**Veřejná zakázka: FN Brno – Rekonstrukce kliniky dětských infekčních nemocí a energeticky úsporná opatření objektu S**

### Vysvětlení zadávací dokumentace č. 13

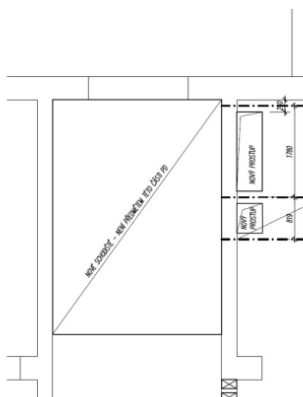
V reakci na odpověď na dotaz č.1 vysvětlení zadávací dokumentace č.3 prosíme o doplnění informací o rozměrech orientačního a informačního systému OIS. Odpověď pro nacenění položek je nedostačující.

Pokud není v zadávací dokumentaci uvedeno jinak, jedná se o standardní rozměry, tj.:

- velikost A5: označení u dveří do pokojů pacientů, pokojů lékařů, provozních místností (WC, čekárna, denní místnost personálu, sekretariát, pracovna přednosta, primáře, vrchní sestry, sklady, technické místnosti a pod),
- velikost A4: označení u hlavních vstupů do jednotlivých oddělení.
